# Demande d'autorisation visant la poursuite de l'exploitation du projet d'agrandissement du lieu d'enfouissement technique de Saint-Nicéphore sur le territoire de la ville de Drummondville

Réponses aux questions et commentaires concernant  
l'analyse du plan de compensation pour la perte des  
milieux humides et hydriques (version finale)

Dossier 3211-23-084

Août 2020

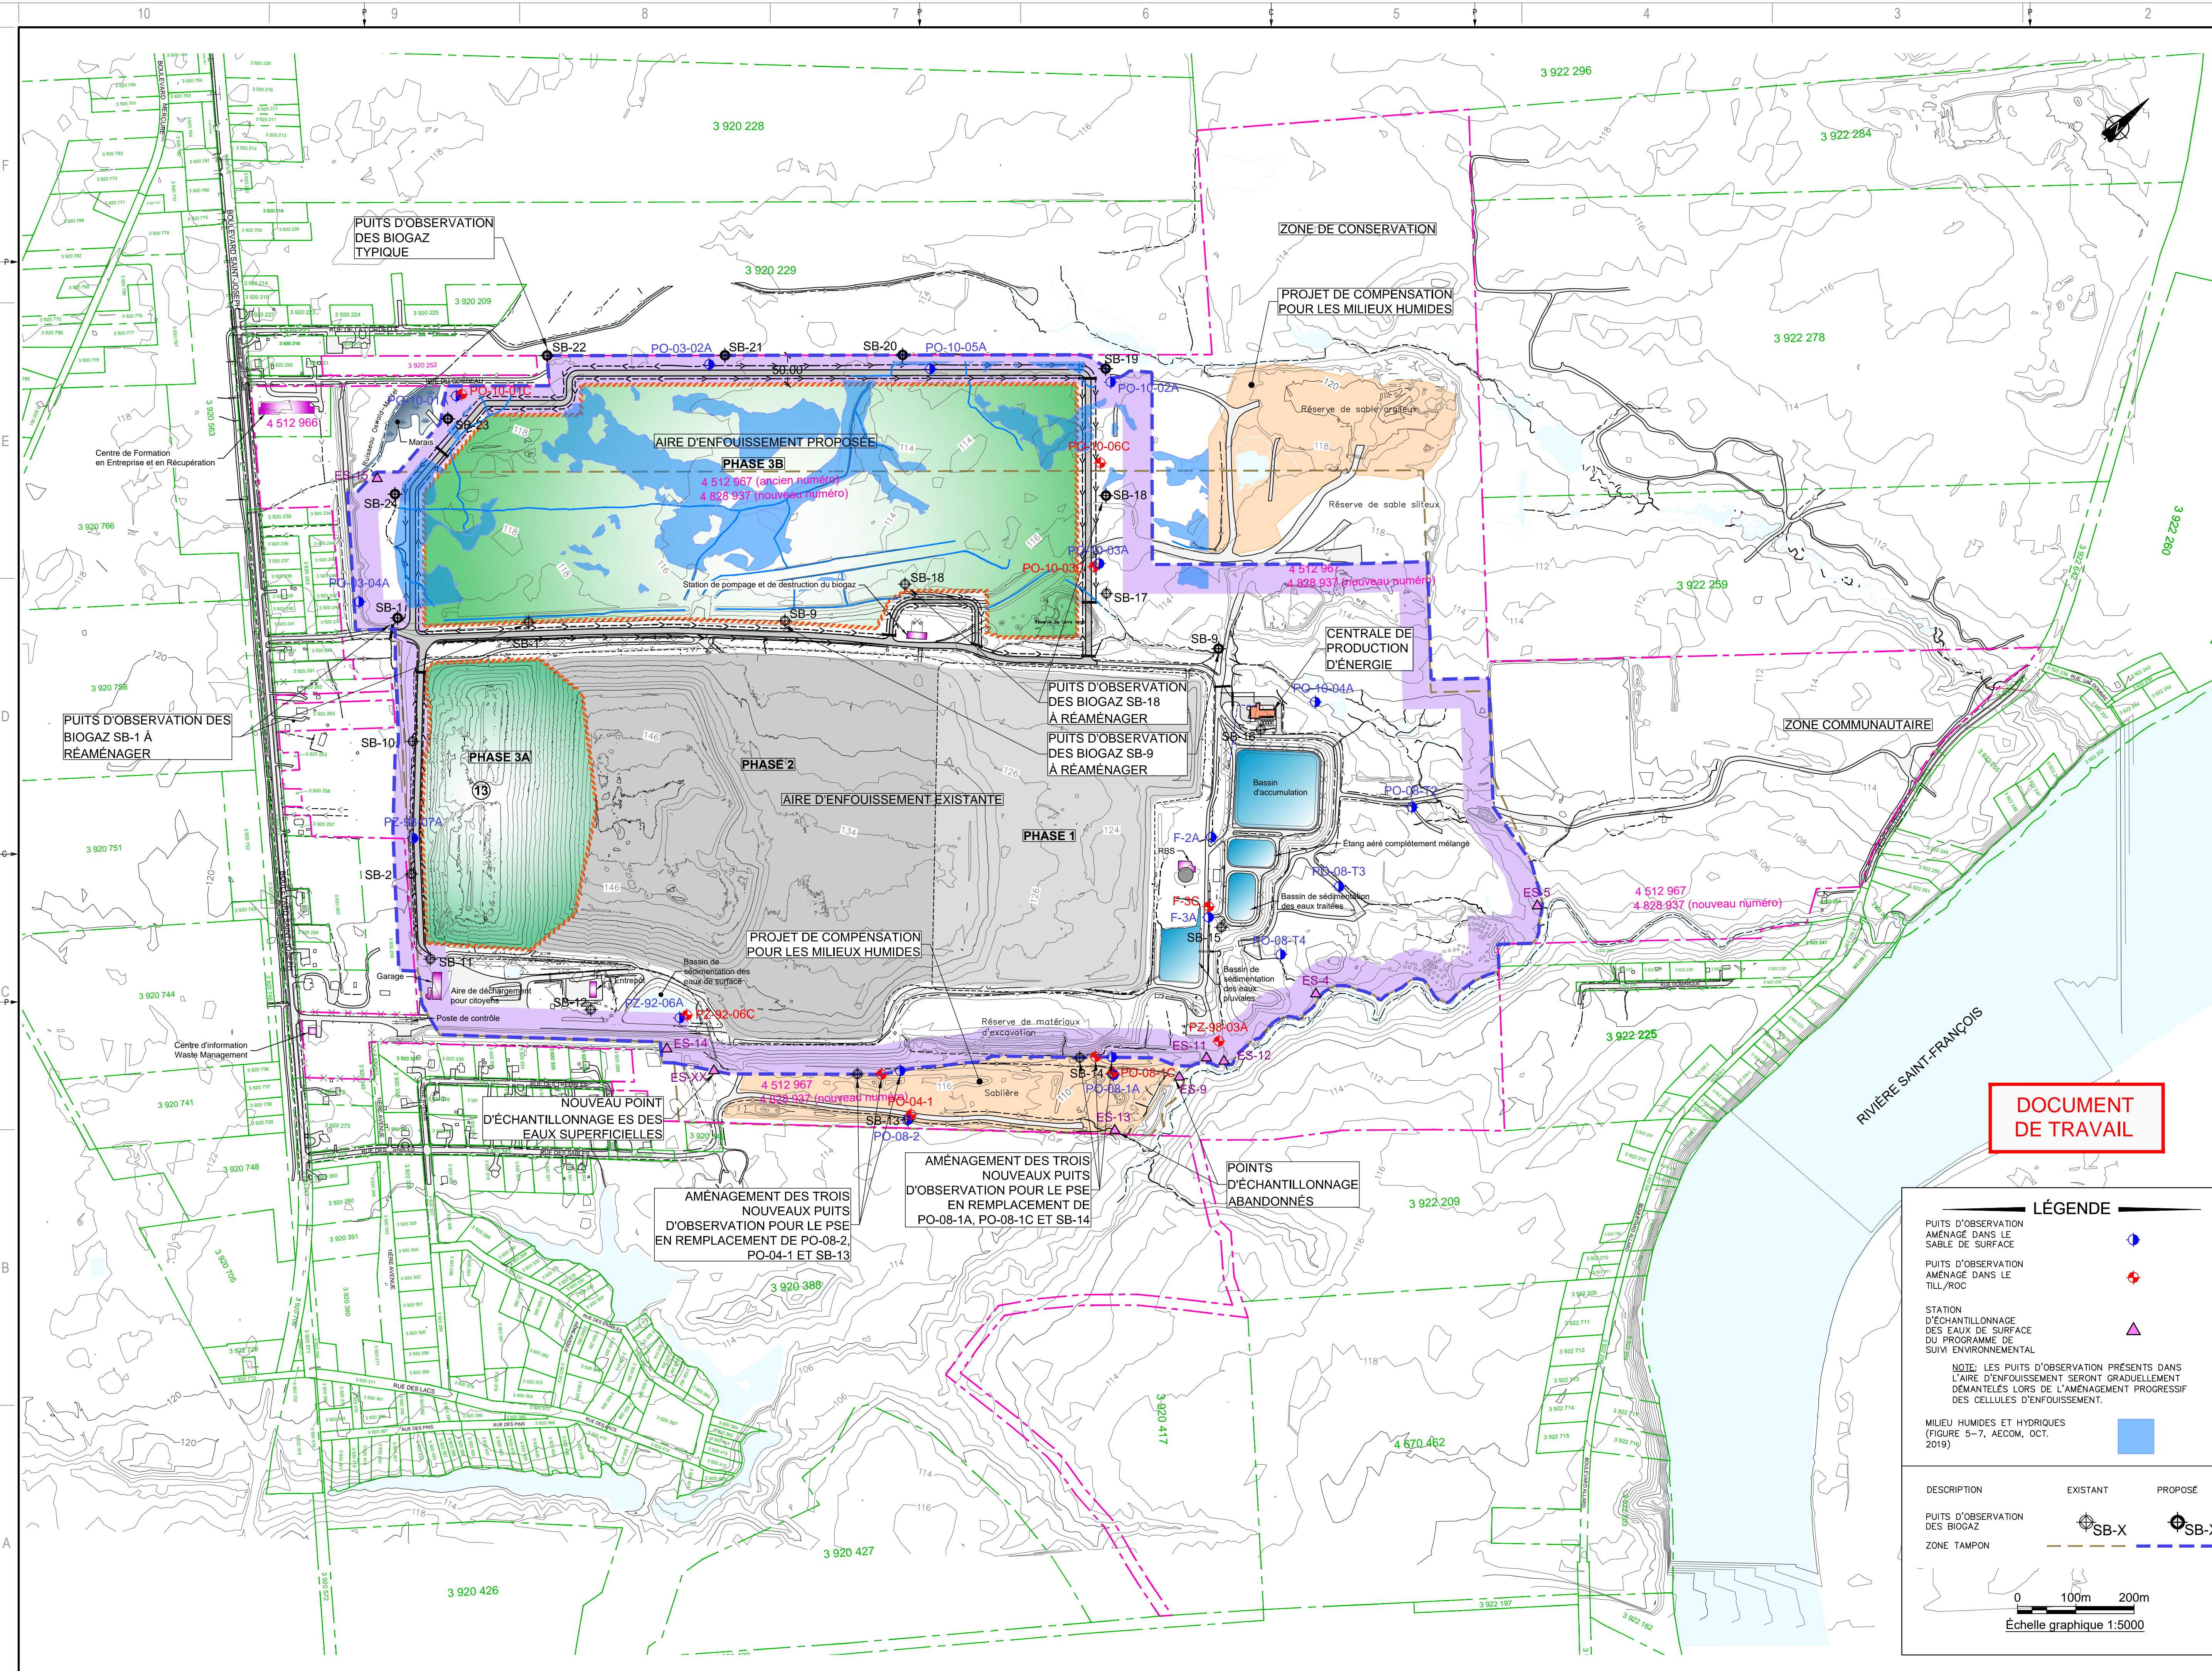
**QC-12** Les deux secteurs ciblés pour la compensation sont entourés de secteurs présentant différentes caractéristiques, activités et usages. L'environnement avoisinant du projet peut avoir un impact sur sa réussite et peut modifier son intégrité écologique advenant, par exemple, la modification de son environnement dans le temps. Afin d'assurer la réussite du projet de compensation et de limiter l'effet de bordure, le MELCC est d'avis qu'il est nécessaire de bien comprendre dans quel milieu s'insère le projet. Ainsi, veuillez fournir les informations suivantes :

1. Le projet de compensation sur le site nord-est est bordé par des milieux naturels boisés et le cours d'eau sans nom, à l'exception de la zone à l'est qui comprend des plantations et au sud-est où une zone d'entreposage de matériaux d'excavation est présente.

2. Aucun projet de développement n'est prévu aux pourtours de ce site à court terme. Toutefois, WM souhaite maintenir l'option pour entreposer les sols d'excavation au sud de la zone de compensation dans un horizon long terme (années 10 à 23). À court terme, WM souhaite entreposer les sols d'excavation à l'intérieur de la Phase 3B. Les mesures de protection requises seront intégrées à la conception de cette zone afin d'éviter tout impact sur le milieu humide, notamment en ce qui concerne le drainage des eaux de ruissellement. Par ailleurs, tel que mentionné en réponse à la QC-10, Waste Management s'engage à s'entendre avec les voisins concernés pour préserver une bande de protection lorsque requis.

3. L'effet de bordure sera minimisé par une végétalisation adéquate dans ces secteurs.

NUMÉRO DU FEUILLET:	<b>191-10398-00_F01</b>
FEUILLET #:	01 DE 01
ÉMISSION:	DOCUMENT DE TRAVAIL
EN DATE DU:	2020-07-29

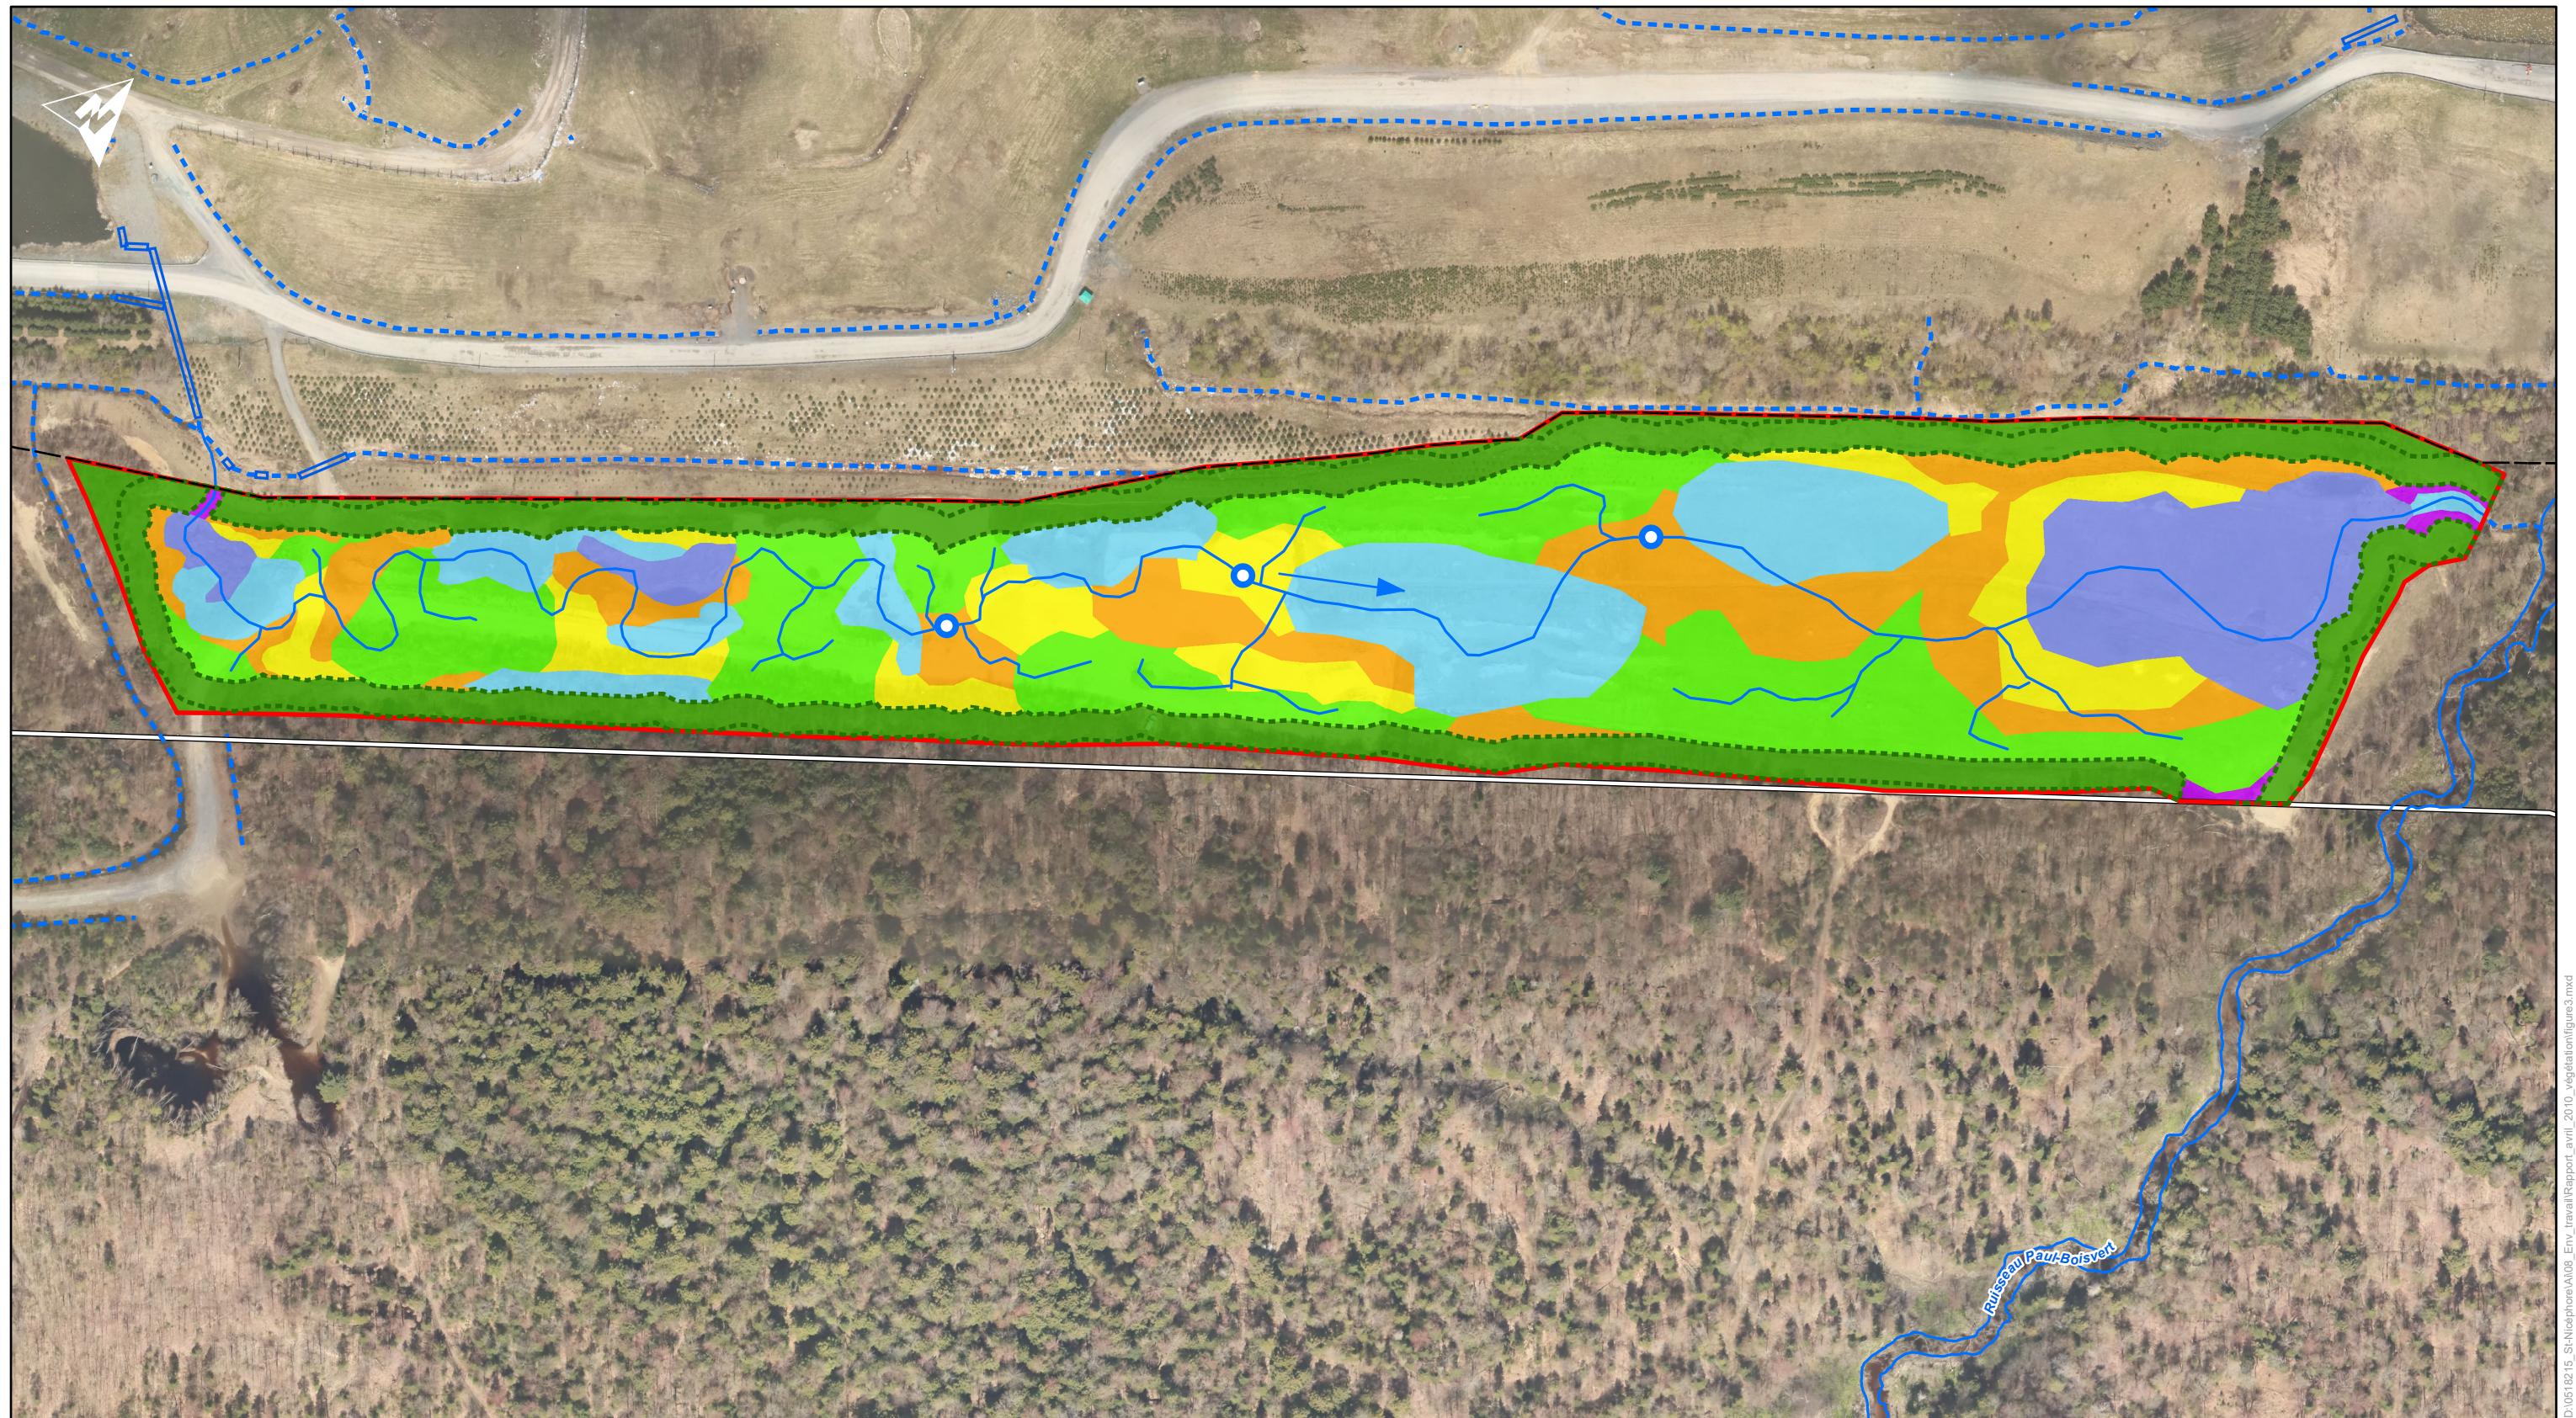
**QC-1** Les deux secteurs prévus pour la compensation sont actuellement traversés par la zone tampon établie conformément au Règlement sur l'enfouissement et l'incinération de matières résiduelles (REIMR). L'usage de cette zone n'est pas compatible avec la création et la conservation de MHH. L'article 18 du REIMR et les notes explicatives du guide d'application mentionnent à ce sujet que seules les activités compatibles avec les buts d'une zone tampon y sont permises (atténuer les nuisances et permettre la mise en œuvre de mesures correctives). Dans le cas présent, la création d'un MHH dans la zone tampon pourrait empêcher certaines interventions futures nécessaires (aménagement de puits de pompage, d'un écran périphérique étanche pour contrôler une éventuelle fuite de contaminant, etc.). À l'inverse, tous travaux nécessaires dans la zone tampon sont hautement susceptibles d'empêcher la conservation des MHH créés.

Compte tenu des éléments présentés, veuillez faire la démonstration que la modification de l'emplacement de la zone tampon hors de la zone réservée à la création pourra être effectuée, en précisant l'impact potentiel sur les superficies et la pérennité des deux secteurs ciblés par le programme de compensation. Veuillez fournir les superficies révisées et les nouvelles conditions, le cas échéant. En appui aux renseignements demandés, veuillez également fournir un plan à l'échelle.

**QC-2** Nous vous avisons, par ailleurs, qu'advenant la modification de la zone tampon, de nouveaux puits d'observation pourraient devoir être installés conformément à l'article 65 du REIMR. Les anciens puits pourraient quant à eux demeurer à l'intérieur du périmètre visé par le plan de compensation, à moins que ces derniers soient incompatibles avec le maintien de la qualité et de la pérennité des MHH ainsi créés (ex : puits dans un marais).

Le plan 191-10398-00\_F01 joint à l'annexe A montre que la zone tampon peut effectivement être relocalisée sur la propriété pour permettre l'aménagement des deux projets de compensation. Pour le premier secteur localisé au nord-est de la propriété, la relocalisation de la zone tampon n'a aucun impact sur la superficie du projet de compensation proposé.

Pour le secteur sud, la délimitation du projet de compensation à l'intérieur de l'ancienne sablière a été revue légèrement pour sa portion ouest afin de maintenir la largeur minimale de 50 m imposée pour le REIMR. En effet, la forme du LET qui s'étend vers le sud dans sa partie médiane force aussi le déplacement de la limite externe de la zone tampon. La largeur de la zone de compensation proposée a par conséquent été réduite légèrement dans ce secteur d'environ 4 047 m<sup>2</sup>. Par conséquent, pour maintenir la superficie de compensation initialement prévue, la zone de compensation a été prolongée vers l'ouest par une superficie équivalente. La superficie proposée demeure donc similaire à celle du projet initial.

En effet, de nouveaux puits d'observation devront être aménagés pour le programme de suivi environnemental (PSE) des eaux souterraines à la limite de la zone tampon modifiée dans le secteur sud. À priori, six nouveaux puits d'observation devront être installés tel que montré également au plan F01 en annexe.

Pour les eaux superficielles, les points d'échantillonnage ES-9 et ES-13 à l'est seront retirés du PSE et remplacé par un nouveau point d'échantillonnage à l'est au niveau de la sortie du fossé provenant du bassin de sédimentation.

Les anciens puits seront conservés et les contours des milieux humides seront ajustés en conséquence pour assurer la compatibilité des puits et la pérennité des milieux humides aménagés.
